Změnový list číslo 99	
Identifikace akce	
Název akce:	Výstavba Multifunkční sportovní a kulturní haly v Brně
Číslo akce SMVS:	-
Objednatel:	I. Statutární město Brno II. ARENA BRNO, a. s. III. Brněnské komunikace a.s. IV. Teplárny Brno, a.s.
Zastoupen:	Objednatelem
Zhotovitel:	HOCHTIEF CZ a.s., Plzeňská 16/3217, 150 00 Praha 5
TDI:	-
Projektant:	Projektová dokumentace 1 - Arch.Design, s.r.o. a A PLUS a.s. Projektová dokumentace 2 - PK OSSENDORF s.r.o.
Předmět změnového listu	
Doplnění dveří do prostor samostatné restaurace v 1PP, místnosti č. - 1.R1.001	
Část díla dotčená změnovým listem	
SO 101 Hala, ASŘ	
Popis změny, popis technického řešení	
Původní řešení dle smluvní (tendrové) dokumentace :	
Projektová dokumentace 1 neuvažuje s dveřmi do místnosti 1.R1.001.	
Nové řešení :	
Změnou dochází k doplnění dveří do místnosti 1.R1.001 v 1.PP, kde bude samostatná restaurace.	
Zdůvodnění změny :	
Ke změně dochází na základě podnětu Objednatele v souvislosti s upřesňováním a konkretizací provozního modelu objektu. Původní řešení, které nepočítalo s dveřmi do místnosti 1.R1.001, bylo v rámci projekce RPD a upřesňování technických řešení shledáno nevyhovujícím z důvodu budoucího využití míst

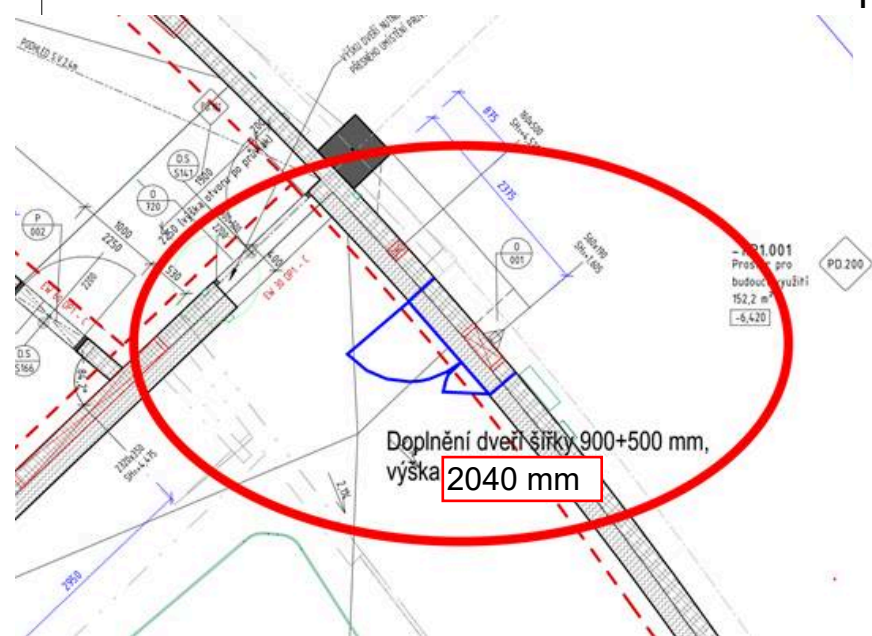
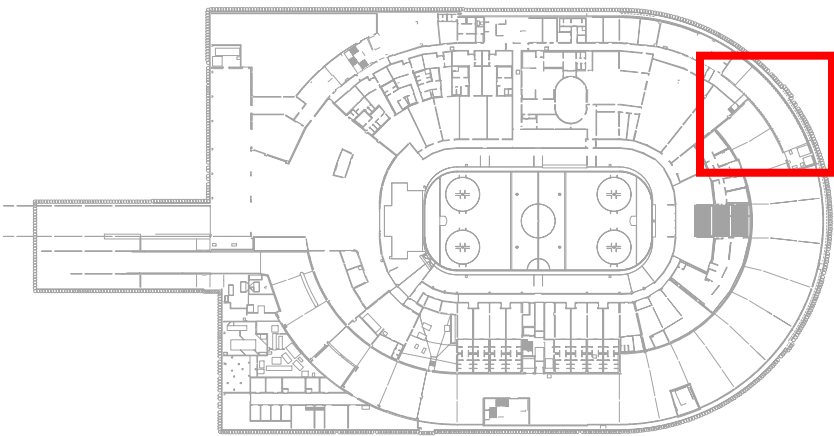
Dveře velikosti
1400 x 2040 mm.

Ze strany garáží doplnit
EKV a osazení magnetů do
dveří v rámci EZS (dle
možností platného PBR).

Provést přípravu pro EKV
i ze strany úniku z prostoru
restaurace.
